Assunto: AQUEDUTO LOGRADOURO - 1305
ETAPAS DE CONCRETAGEM

A ENGE CORPS apresenta através desta Nota de Obra redefinição das etapas de concretagem apresentadas nas notas 5, 6 e 7 do desenho 1410-DEP-1305-30-82-004 R4.

Croqui

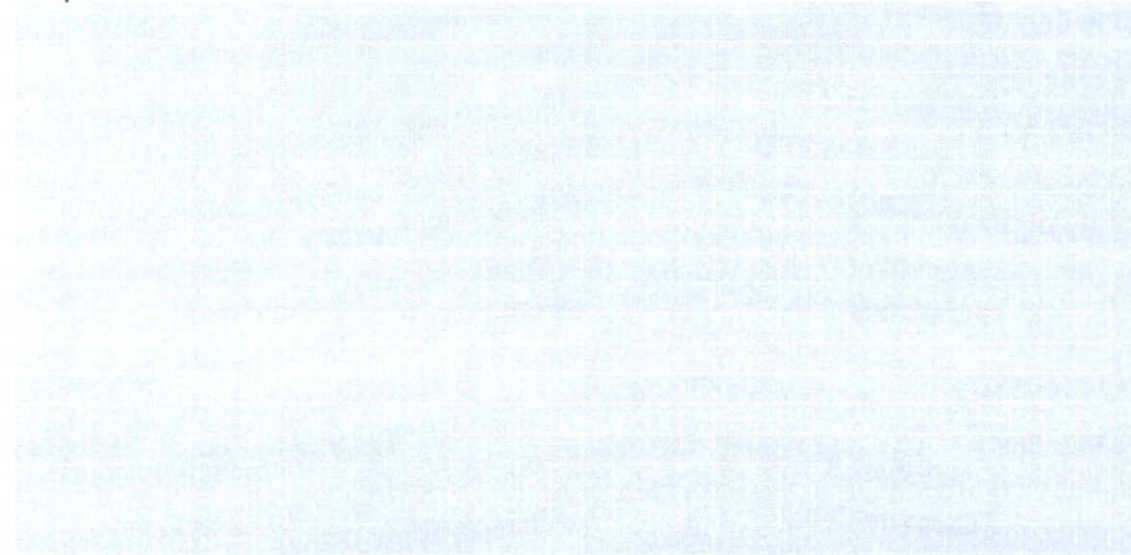
Face a estrutura em construção apresentar-se totalmente cimbrada, com dimensionamento para cargas de até $3t/m^2$, as etapas de concretagem anteriormente previstas nas citadas notas poderão ser desconsideradas, não sendo necessário, portanto, que as concretagens das paredes sejam executadas simultaneamente.
